**Van:** [redacted]
**Verzonden:** woensdag 8 juli 2020 11:32
**Aan:** [redacted]
**CC:** [redacted]
**Onderwerp:** RE: Scheepsbouwweg / aangepast ontwerp dd 06-07-20 nac CVC op 23-06-2020

**Van:** [redacted]
**Verzonden:** dinsdag 7 juli 2020 09:53
**Aan:** [redacted]
**CC:** [redacted]
**Onderwerp:** Scheepsbouwweg / aangepast ontwerp dd 06-07-20 nac CVC op 23-06-2020

Ha allen,
Hierbij aangepaste ontwerp nav CVC. Als jullie nog opmerkingen hebben dan graag uiterlijk 14-07-20 ivm vervolg @[redacted]
Wil jij dit ontwerp onder de aandacht brengen van het bestuur?
Met vriendelijke groeten,
[redacted]

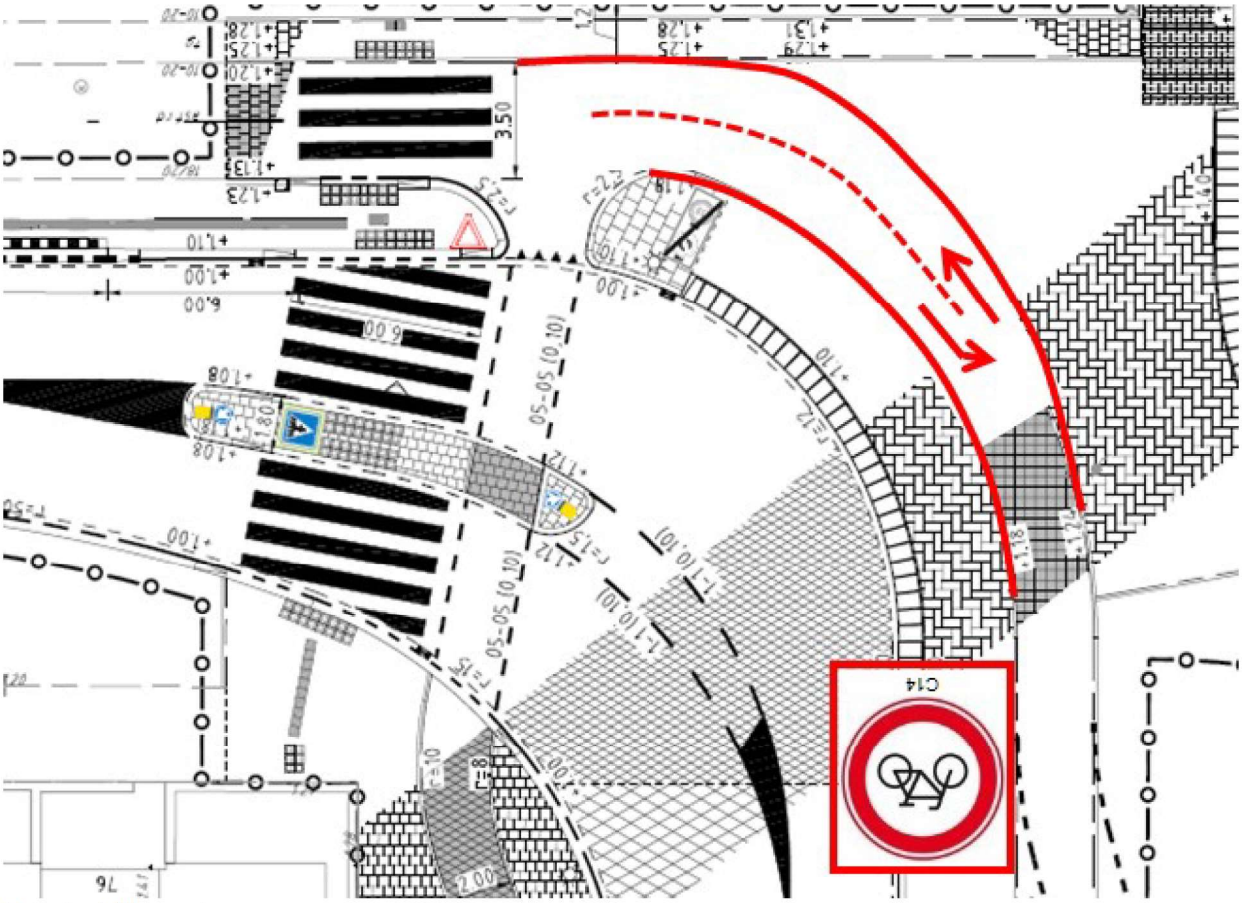
**Van:** [redacted]
**Verzonden:** woensdag 8 juli 2020 10:39
**Aan:** [redacted]
**CC:** [redacted]
**Onderwerp:** RE: Scheepsbouwweg / aangepast ontwerp dd 06-07-20 nac CVC op 23-06-2020
Besten,
Ondanks dat de CVC er naar heeft gekeken heb ik nog wel een opmerking: zou je het 2 richtingsfietspad nog enkele meters op de inritconstructie kunnen doorzetten, met een linksaf-pijl op het rode asfalt plus C14-bord zuidelijk van inritconstructie. Dat lijkt me veiliger en duidelijker voor de west->oost fietser.
Er is een redelijke doorgaande oost<>west fietsstroom via Meteorenweg-Werktuigstraat-Kwekerijlaan-Bongerdbrug, zie ook dit plaatje met fietsbewegingen van Strava: https://www.strava.com/heatmap#14.86/4.90330/52.40666/hot/ride

M.i. zou de oost<>west 2richtingsfietsroute en de positie van de west->oost fietser wat meer helder kunnen worden aangegeven. Anders bestaat de kans dat de fiets (kinderen naar school etc) op de inritconstructie gaat spookrijden met klachten over onduidelijkheid. Op deze wijze geef je de voorrang van de west->oost fiets ook helder weer. Daarnaast fietst de niets vermoedende fietser van Werktuigstraat niet met de bocht mee om pardoes op het 1richtings (oostelijke) fietspad Scheepsbouwweg terecht te komen.
Zou je het 2 richtingsfietspad nog enkele meters op de inritconstructie kunnen doorzetten, met een linksaf-pijl op het rode asfalt plus C14-bord zuidelijk van inritconstructie. De pijl op het fietspad attendeert de overstekende auto ook op het tweerichtingsfietsverkeer, eventueel zou je ook een oost->west pijl kunnen toevoegen, zie onderstaande.

Ha allen,
2 richtingen fietspad op de inrit is al eerder aan de orde geweest. Ik ga geen ontwerpen meer laten aanpassen, in september moet de schop de grond in. Na besluitvorming lossen we dit in het werk op.
Ik stel dan wel voor om het fietspad op de inrit ook gewoon 3,50 m te maken tbv linksafslaand fietsverkeer
Met vriendelijke groeten,
[redacted]
projectleider
Ingenieursbureau [redacted]
**Gemeente Amsterdam**
T [redacted]
M [redacted]
[redacted]@amsterdam.nl
Bezoekadres Noord: [redacted]
Werkdagen: [redacted]
